3. Änderung des Flächennutzungsplans der Gemeinde Stadum „Windenergiegebiet Fresenhagen“

Frühzeitige Behördenbeteiligung und Scoping (§4 Abs. 1 BauGB) 19.11.2024 bis 17.12.2024
Bericht zur Prüfung, Abwägung und Behandlung der eingegangenen Stellungnahmen

Stand: 04.03.2025

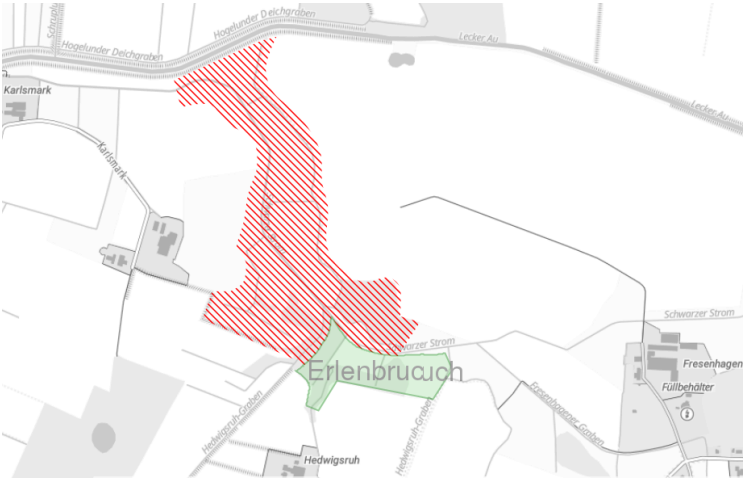
| Stellungnahme | Abwägung |
|--|--|
| <p>Gegen die Planung bestehen weitestgehend keine Bedenken, sofern der Mindestabstand der Flügelspitze (30m) zu den angrenzenden Waldflächen eingehalten wird. Im Nordwestlichen Bereich ist nicht ganz klar, ob dies zutrifft. Vorsorglich wird eine Karte beigefügt, auf der grüngestreift die dortigen Waldflächen zu erkennen sind.</p> | <p>Der Stellungnahme wird gefolgt.</p> <p>Da es sich bei dem Flurstück 1/24 der Gemarkung Sprakebüll teilweise um zu entwickelnde Flächen für Wald handelt, werden die Waldflächen in dem Lageplan mit den Abstandsflächen nachträglich ergänzt. Der erforderliche Abstand von 30 Metern zum Geltungsbereich der Flächennutzungsplanänderung bzw. dem Windenergiegebiet wird eingehalten.</p> |

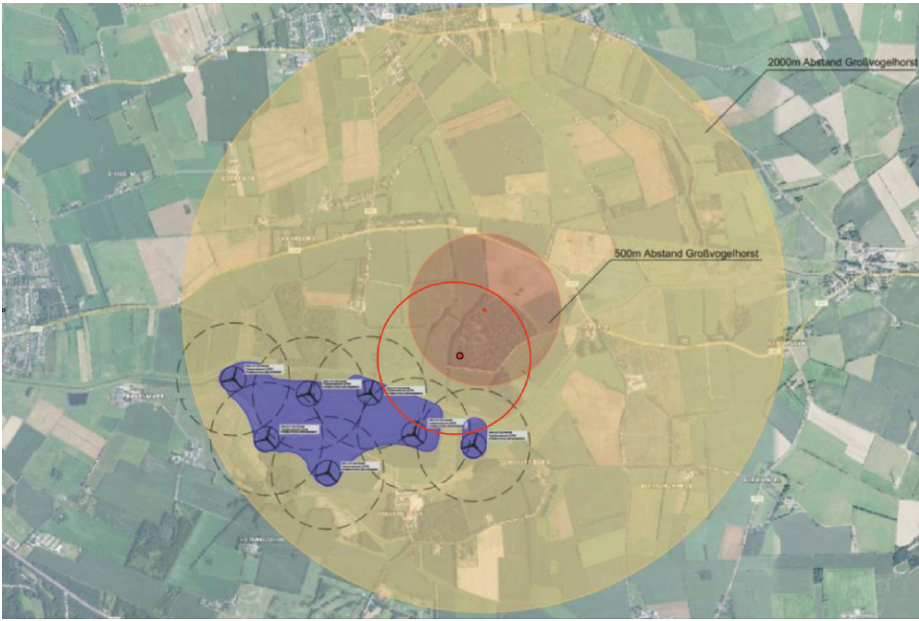
Im Kuhholz brütet der **Seeadler**. Im „Ergebnisbericht Brutstätten Groß- und Greifvögel 2024“ ist der Horst in der nördlichsten Ecke des Waldes verortet. Dadurch ergibt sich ein Abstand von ca. 600 m bis zur Planfläche. Verlegt der Seeadler jedoch seinen Horststandort, was durchaus vorkommt, in die südwestliche Ecke des Waldes, dann liegt die Planfläche zu einem erheblichen Teil **innerhalb des 500 m Radius** (siehe Karte).

Der Seeadlerhorst befindet sich innerhalb des zentralen Prüfbereiches, welcher einen Entfernungsradius von 500 bis 2.000 Metern umfasst. Im Rahmen des Genehmigungsverfahrens nach BImSchG kann einzelfallbezogen untersucht und bewertet werden, mit welchen konkreten Maßnahmen ein erhöhtes Tötungsrisiko ausgeschlossen werden kann.

Gemäß des Ergebnisberichtes aus dem Jahr 2024 bezüglich Brutstätten für Groß- und Greifvögel werden für den Seeadler Maßnahmen zur Vermeidung eines signifikant erhöhten Tötungsrisikos, wie etwa Abschaltregelungen oder Anti-Kollisions-Systeme für die Windkraftanlagen, empfohlen, die im Rahmen der Genehmigungsplanung Berücksichtigung finden.

Bei dem Seeadler handelt es sich um eine standorttreue Vogelart, welche den Horst nicht oft wechselt, sondern ihn über die Jahre eher stabilisiert und erweitert. Eine Horstverlegung ist in den meisten Fällen auf Störungen in der Umgebung zurückzuführen, sodass nicht davon auszugehen ist, dass ein neuer Horst in geringerer Distanz zu dem Windenergiegebiet
